# 改善箇所説明図

動力伝達装置  
(走行用油圧モータの)

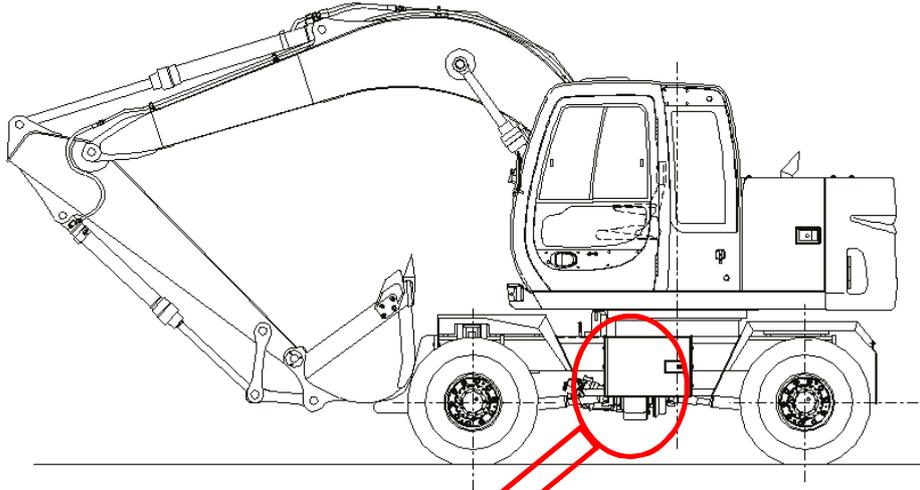
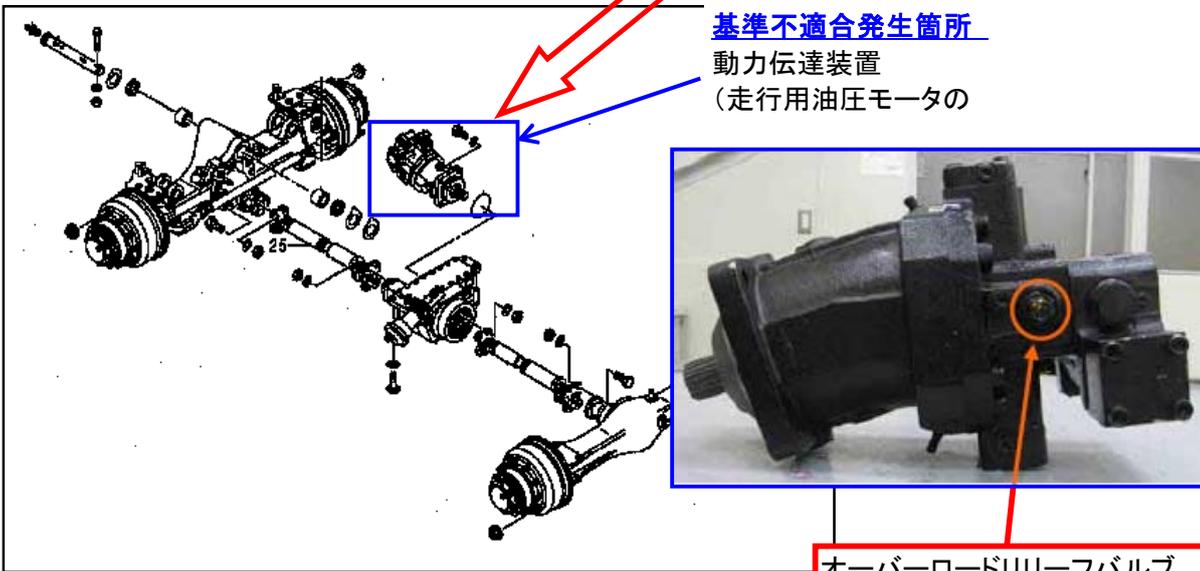
オーバーロードリリーフバルブ  
(両側に2箇所有り)

- ①動力伝達装置の走行用油圧モータに取り付けられるオーバーロードリリーフバルブにおいて、内部のバネに組み付け不良のものがある。そのため、そのままの状態で使用を続けると、当該バネが折損し、オーバーロードリリーフバルブが作動不良を起こすため、走行不能になるおそれがある。
- ②動力伝達装置の走行用油圧モータに取り付けられるオーバーロードリリーフバルブにおいて、製造工程での異物が混入しているものがある。そのため、そのままの状態で使用を続けると、内部のシール部が損傷し、油圧が保持できなくなるため、走行不能になるおそれがある。

〔 全車両、走行用油圧モータのオーバーロードリリーフバルブを良品に交換する。 〕

識別: 動力伝達装置の走行用油圧モータの左右オーバーロードリリーフバルブの先端に白ペンにてマーキングを行うと共に走行用油圧モータ保護カバーを装着している車両については走行用油圧モータ保護カバーにも前面に白ペンにてマーキングを行う
